Dokumentation der Veranstaltung

Realisierungswettbewerb „Neue Störschleife – Wasser in die Stadt!“ – Ausstellung der Entwürfe

Freitag, 3. Februar 2023

Lageplan Entwurf 1071

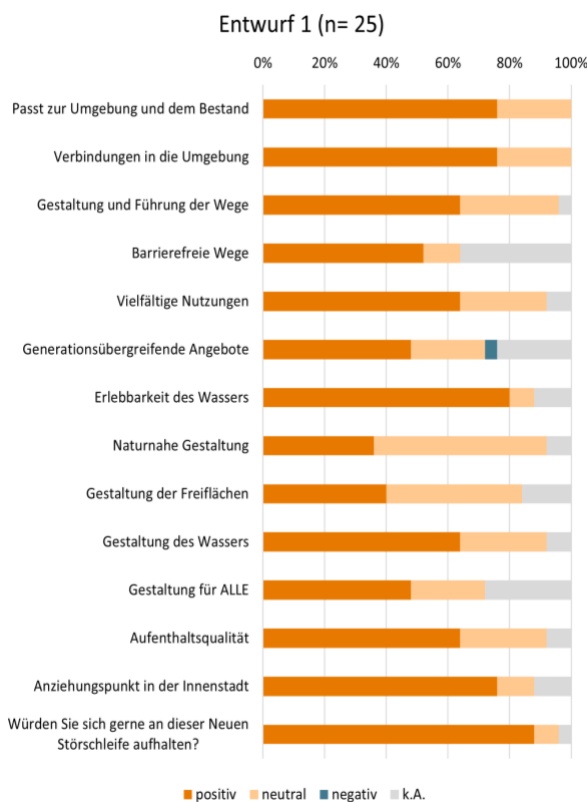
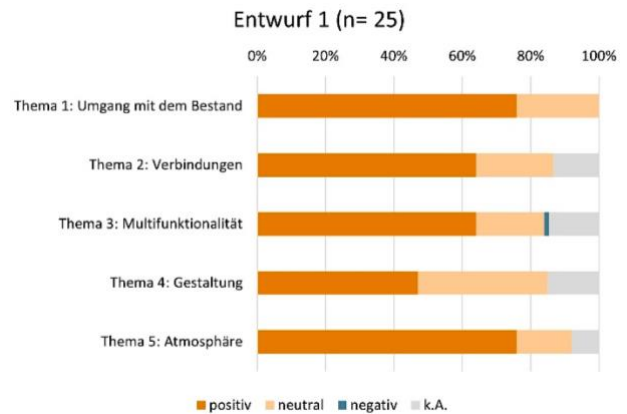
Der Entwurf wurde von den meisten Teilnehmenden bewertet (25 Bewertungskarten) und erhält insgesamt eine positive Rückmeldung. Das Thema Gestaltung wird allerdings eher neutral bewertet und erhält nur knapp 50 % positive Rückmeldung. Spezifisch werden die Gestaltung der Freiflächen sowie die naturnahe Gestaltung negativer bewertet als die Gestaltung des Wassers. In den Freitextangaben heben die Teilnehmenden insbesondere den Bereich um die Störtribüne und die gute Zugänglichkeit des Wassers positiv hervor.

Lageplan Entwurf 1072

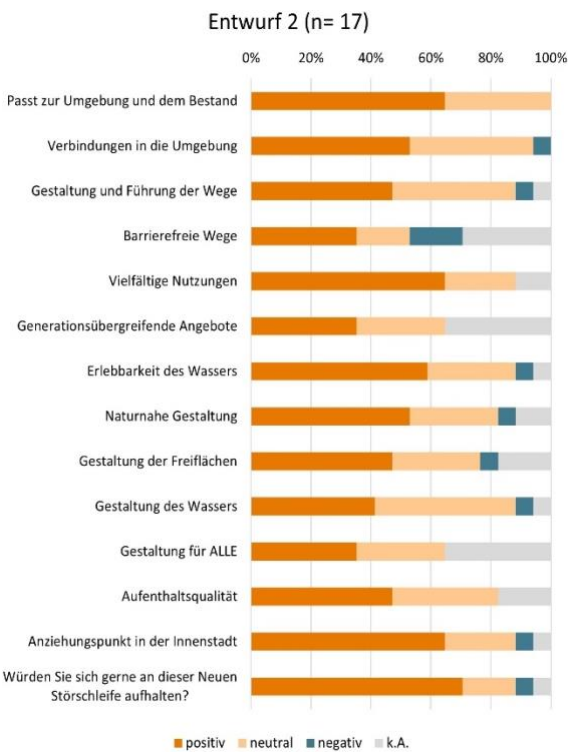
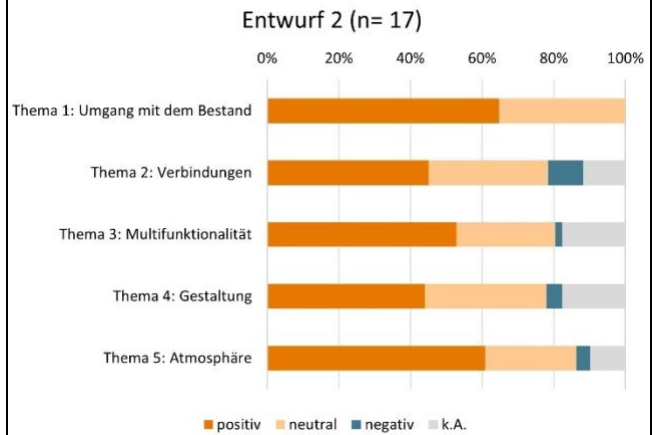
Der zweite Entwurf wird in 17 Bewertungskarten zu insgesamt 51 % positiv bewertet. Die Themen Gestaltung und Verbindungen bekommen mehr neutrale oder negative Bewertungen als positive. Außerdem fällt auf, dass insbesondere die generationsübergreifenden Angebote, die Barrierefreiheit und Gestaltung für ALLE, die am negativsten bewerteten Themen sind. In den Freitextfeldern wird der flexible Marktplatz positiv angemerkt.

Lageplan 1073

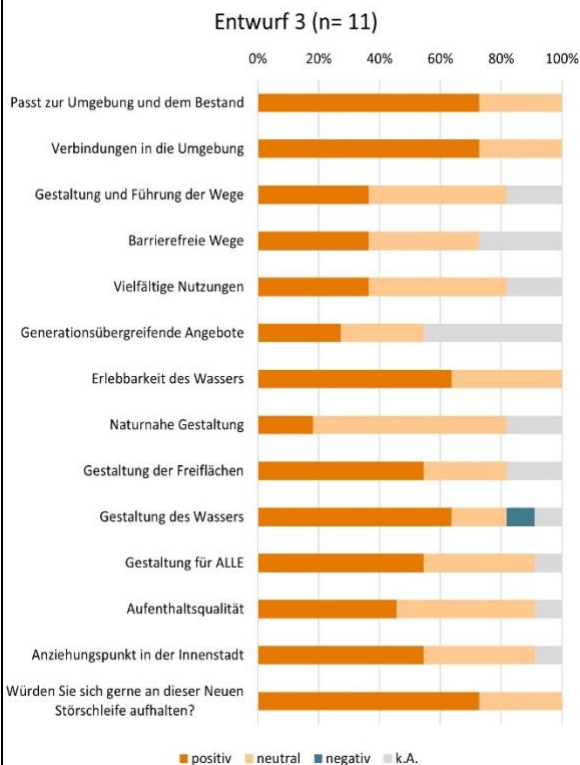
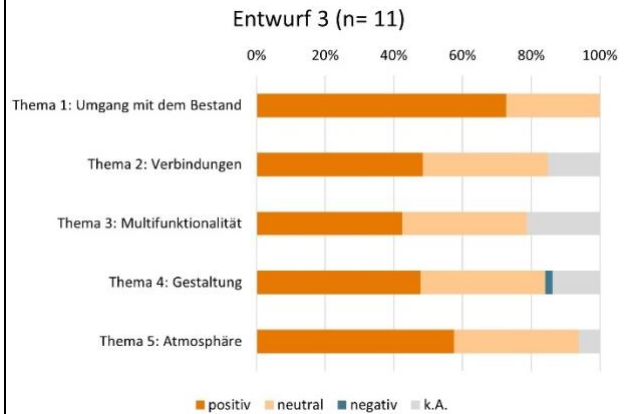
Den dritten Entwurf bewerten 11 Teilnehmende ebenfalls zu 51 % positiv. Das Thema naturnahe Gestaltung wird mit unter 20 % positiv und zu einem Großteil neutral bewertet. Auch die Multifunktionalität des Entwurfs wird eher neutral bewertet. Im Gegensatz dazu wird jedoch der Umgang mit Bestand mit über 70 % positiv bewertet. Die Versprünge des Wasserlaufs werden in den Freitextfeldern konträr diskutiert.

Lageplan 1074

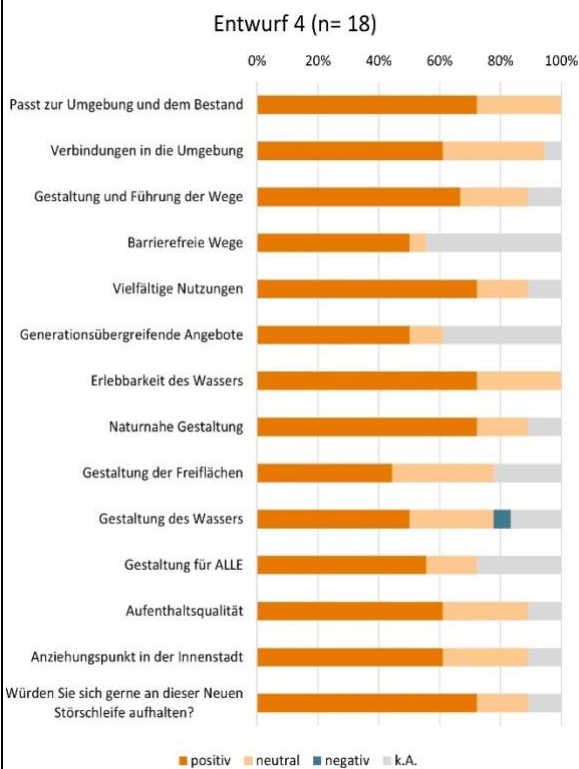
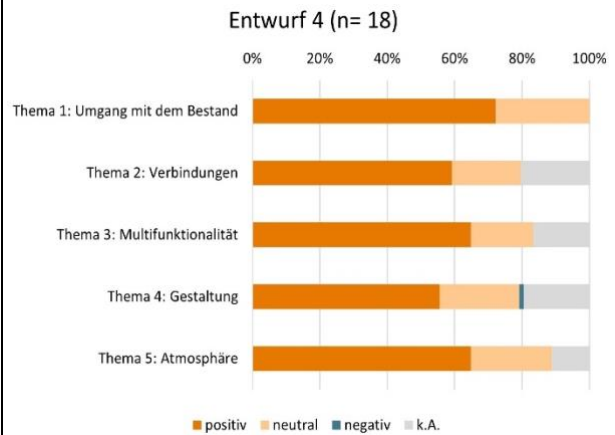
Der vierte Entwurf wird von 18 Teilnehmenden mit über 60 % positiv bewertet. Insbesondere die Erlebbarkeit des Wassers sowie die naturnahe Gestaltung und die vielfältigen Nutzungen werden mit über 70 % positiv bewertet. Lediglich die Gestaltung der Freiflächen bekommt eine Bewertung, in welcher der Großteil nicht positiv ist. Die Teilnehmenden finden vor allem das Konzept, die „Neue Störschleife“ ohne Pumpen zu realisieren, einen spannenden Ansatz.

Lageplan Entwurf 1075

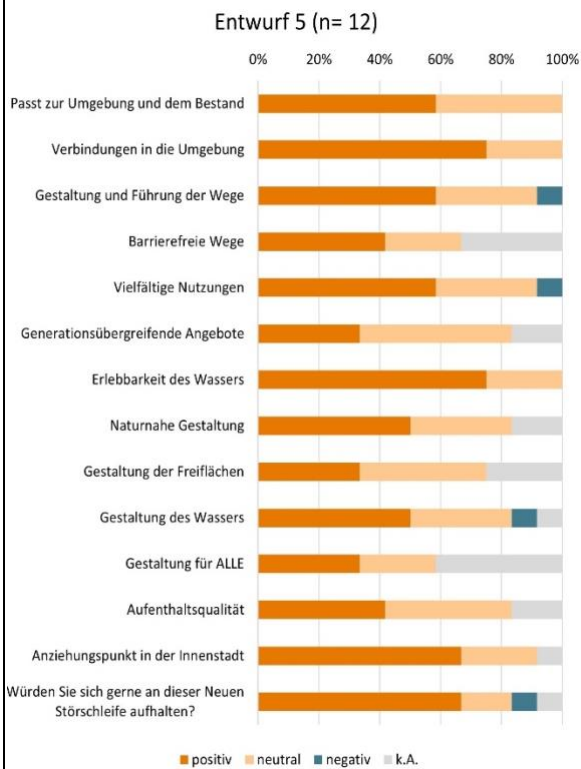
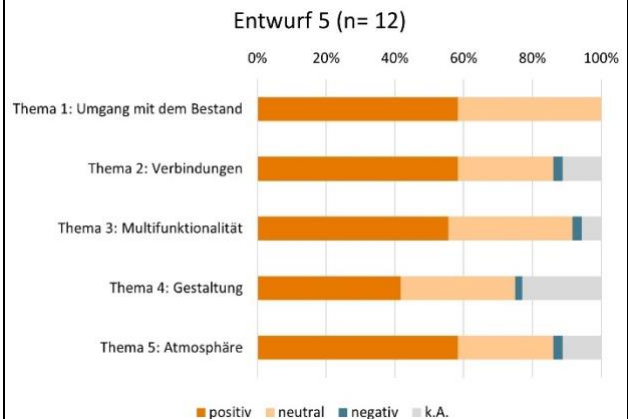
Der fünfte Entwurf wird insgesamt 12 mal und mit 53 % positiv bewertet. Hier werden insbesondere die Verbindung mit der Umgebung und die Erlebbarkeit des Wassers mit je etwa 75 % positiv bewertet. Das Thema Gestaltung, vor allem die Gestaltung der Freiflächen und die Gestaltung für ALLE sind größtenteils neutral bewertet worden.

Lageplan 1076

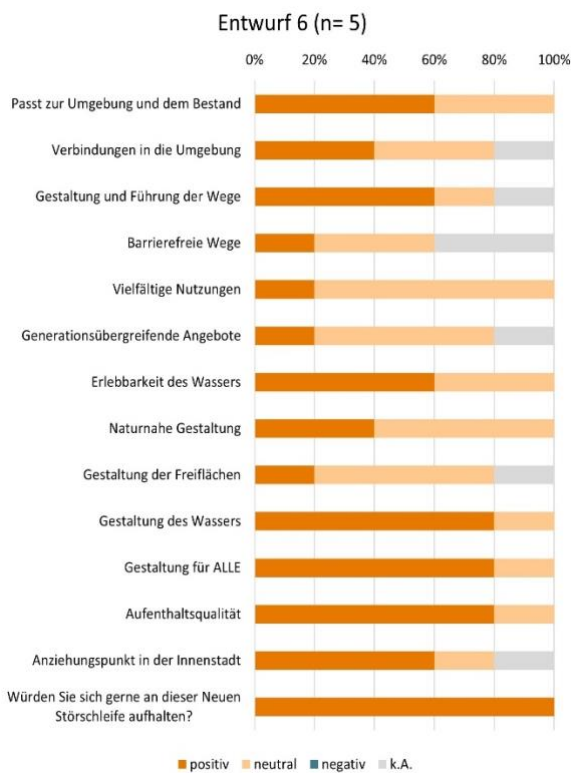
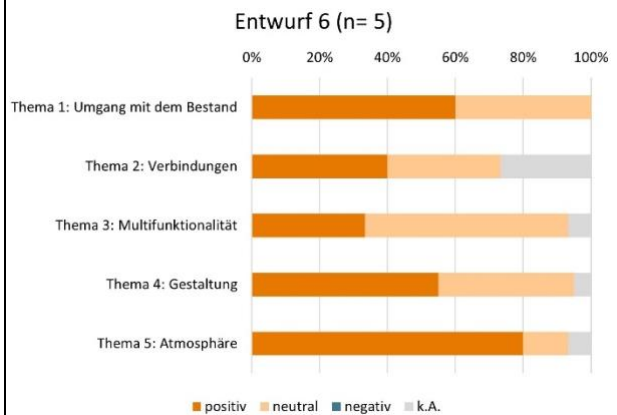
Der sechste Entwurf wird lediglich von fünf Teilnehmenden etwa zur Hälfte positiv bewertet. Eher neutral werden die Kategorien generationsübergreifende Angebote, vielfältige Nutzungen, Barrierefreiheit und Gestaltung der Freiflächen eingeschätzt. Alle fünf Bewertenden können sich vorstellen, sich an der „Neuen Störschleife“ des Entwurfs aufzuhalten.

Lageplan 1077

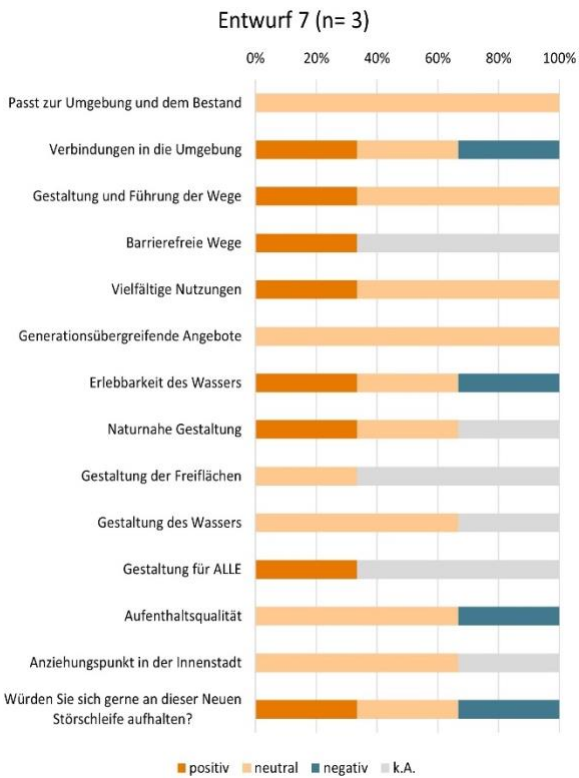
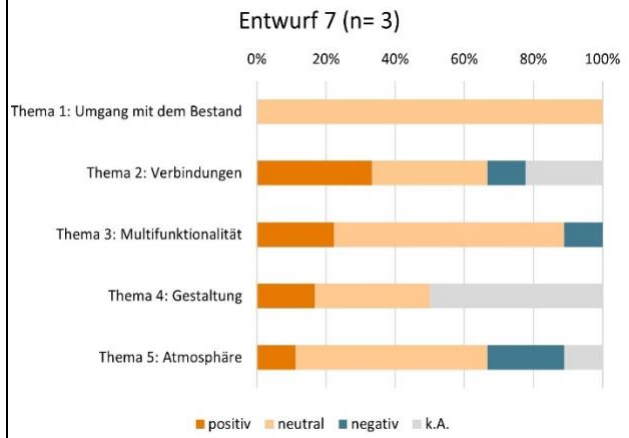
- Wird im Entwurf 1077 die Störschleife um den Theaterplatz unterbrochen?
Nein, das Wasser ist unterirdisch verbunden und an einigen Stellen oberirdisch zu sehen.

Nur drei Teilnehmende bewerten den siebten Entwurf mit insgesamt 50 % neutral. Keine der bewerteten Kategorien sind eher positiv bewertet, sondern ausschließlich im Mittelfeld. Am negativsten wurde die Aufenthaltsqualität bewertet. In den Freitextfeldern lehnen die Teilnehmenden die Nebelanlagen ab.

Lageplan 1077

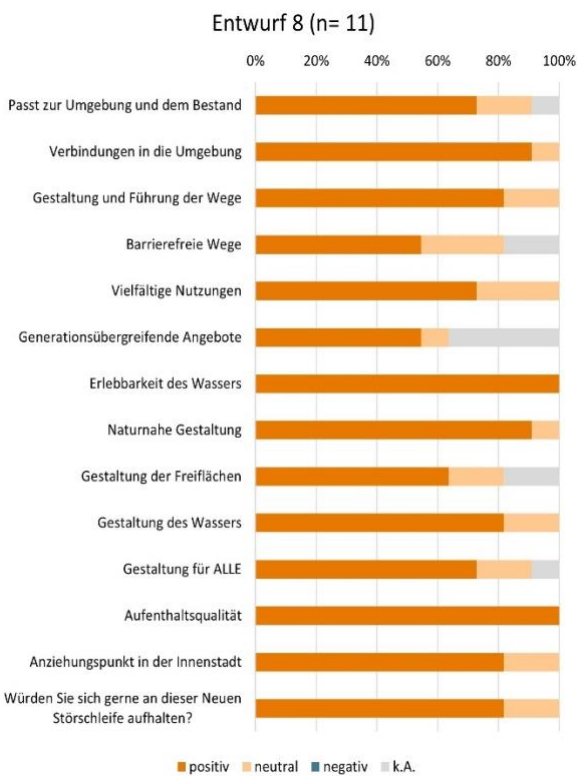
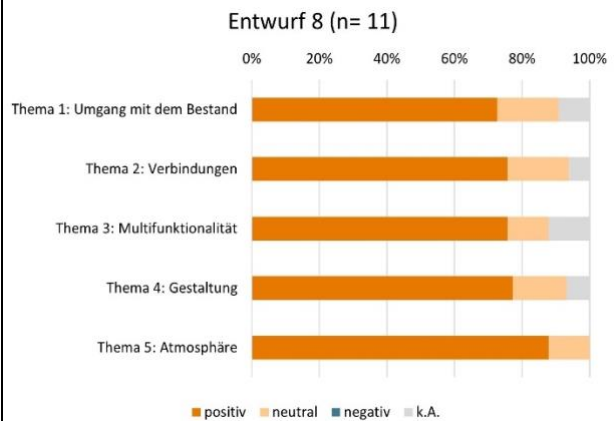
Der achte Entwurf wird von 11 Teilnehmenden bewertet und erhält die vergleichsweise positivste Rückmeldung mit etwa 80 %. Dabei wird keine Kategorie negativ bewertet. Die Erlebbarkeit des Wassers und die Aufenthaltsqualität bekommen ausschließlich positive Bewertungen. Insgesamt wird das Thema Atmosphäre am positivsten bewertet, was durch die Angaben im Freitext ebenfalls unterstützt wird.
